Informe Consolidado de Solicitud de Aclaraciones, Rectificaciones y/o Ampliaciones a la Declaración de Impacto Ambiental del Proyecto "Tratamiento y riego de riles Planta Lacteos Rafulco"

Nombre del Titular : Comercial Paillahue Ltda
Nombre del Representante Legal : Rodrigo Luis Adolfo Teuber
Dirección : Fundo Rafulco, Ruta 5 Sur km 943, Sector Chifín Al

El presente Informe Consolidado de Solicitud de Aclaraciones, Rectificaciones o Ampliaciones a la Declaración de Impacto Ambiental del proyecto "Tratamiento y riego de riles Planta Lacteos Rafulco", contiene las observaciones generadas en virtud de la revisión de la Adenda.

Figura 21: Mapa de áreas sensibles para vertebrados terrestres no voladores en el AI del Proyecto Riego con RILES Planta Rafulco, Región de Los Lagos.

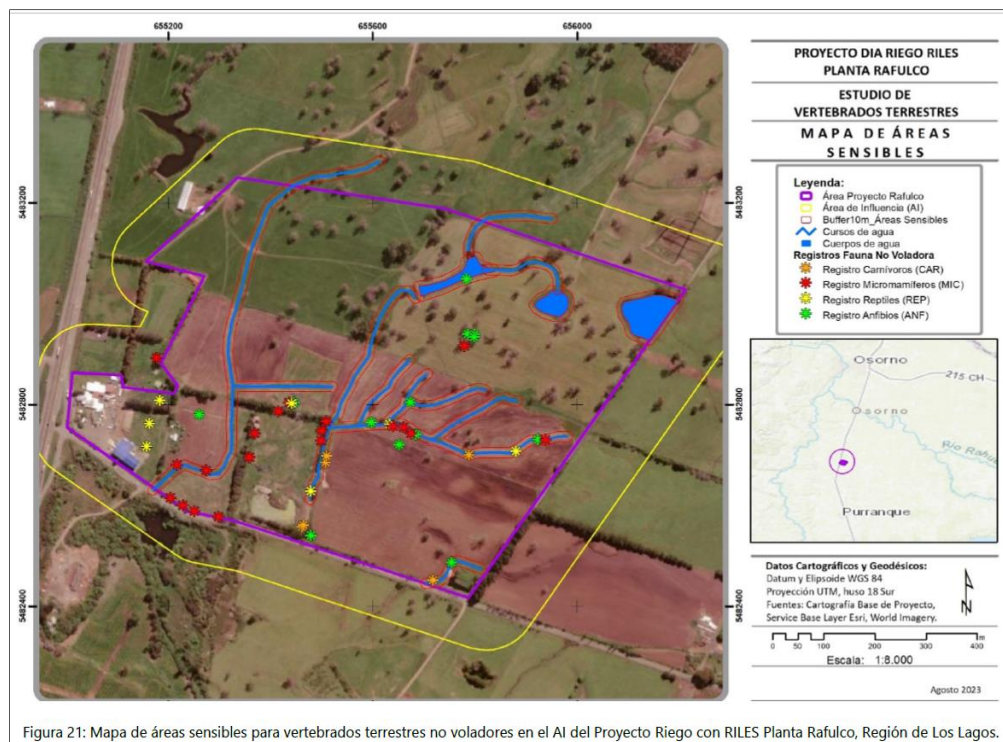
a) **Aguas Superficiales:** En el Anexo 07 “ESTUDIO DE VERTEBRADOS TERRESTRES” de la DIA, el titular expone y reconoce diversos “*cuerpos de agua*” y “*cursos de agua*” dentro del área de emplazamiento del Proyecto, e incluso dentro del área de influencia para la componente fauna, alcanzando hasta al Río Chifin (buffer 150 metros). En este orden de cosas, el estudio citado, evidencia la presencia de vertebrados de baja movilidad, como es el caso de los anfibios (Ranita de antifaz y sapito de cuatro ojos), en los sectores húmedos del área de emplazamiento.

Asimismo, en el informe se reconocen las unidades de “*Praderas húmedas*” y “*Humedales*”, con la presencia de vegetación hidrófila. Se indica, además, la presencia de “*canales de drenaje-regadío, que a la fecha se encuentran secos y presentan alta cobertura de vegetación higrófila, pastizal alto y matorrales*”. “*Algunas zonas bajas de anegamiento temporal por acumulación de precipitaciones y drenaje hacia tranque y canales*”. “[...] *atraviesa un canal de flujo temporal, bordeado de pastizal alto y matorral de zarzamora*”.
